地震動評価に関する要請書

再稼働申請における関電の地震動評価はあまりにも過小評価

原子力規制委員会 御中

FoA-FoB の 2 連動の場合：関電が使用している断層面積 $4.94 \times 10^4 \text{ km}^2$ の M_0

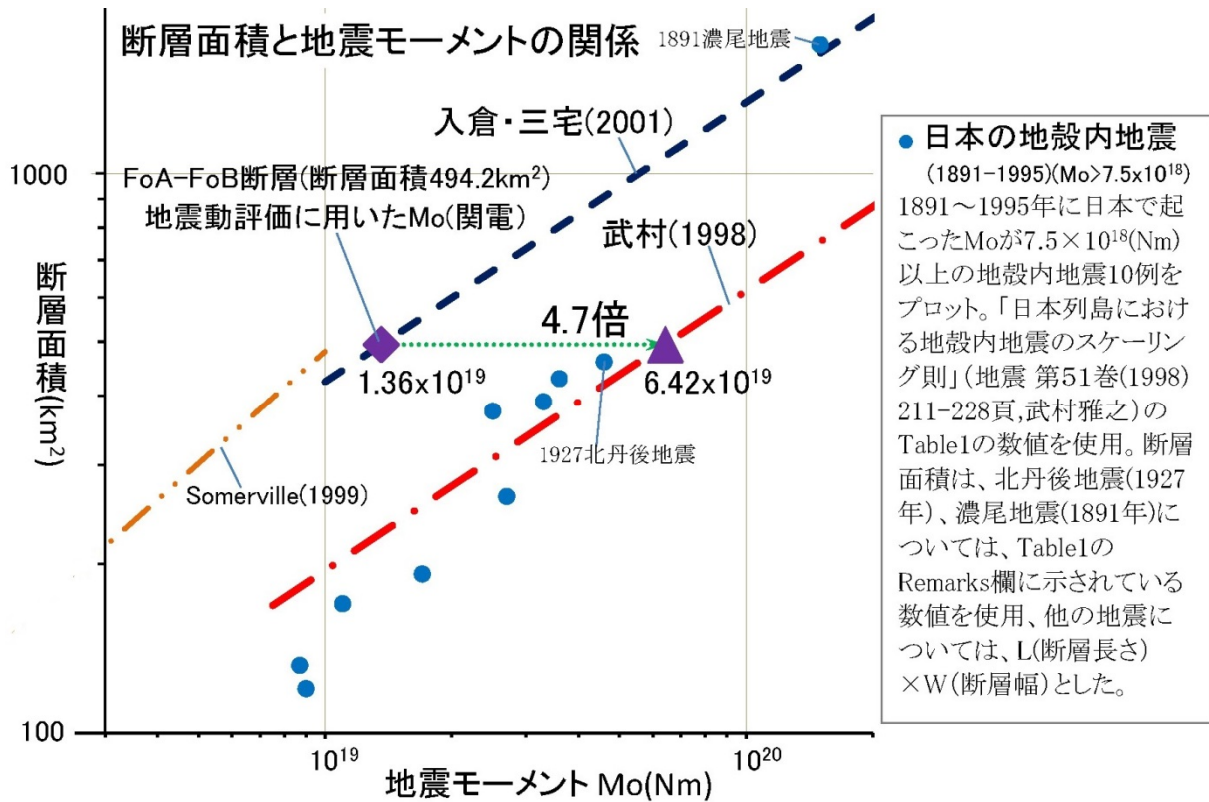
大飯原発 3・4 号で FoA-FoB の二つの断層が連動した場合を例にとれば、断層面積が同じでも、地震モーメント M_0 は以下のようなになる。津波評価に使用した「武村の式」で評価すれば、「入倉の式」の場合と比べて、 M_0 は 4.7 倍も大きくなる。

地震動評価に用いた M_0	$1.36 \times 10^{19} \text{ N}\cdot\text{m}$	入倉・三宅 (2001) 式
「武村の式」で計算した M_0	$6.42 \times 10^{19} \text{ N}\cdot\text{m}$	武村 (1998) の式

このように、関電の地震動評価における M_0 は過小評価となっており、少なくとも「武村の式」を使って地震動評価をやり直させるべきだ。

1. 関西電力に対し、少なくとも津波評価の場合と同様に、「武村の式」で地震動評価のやり直しを求めること。
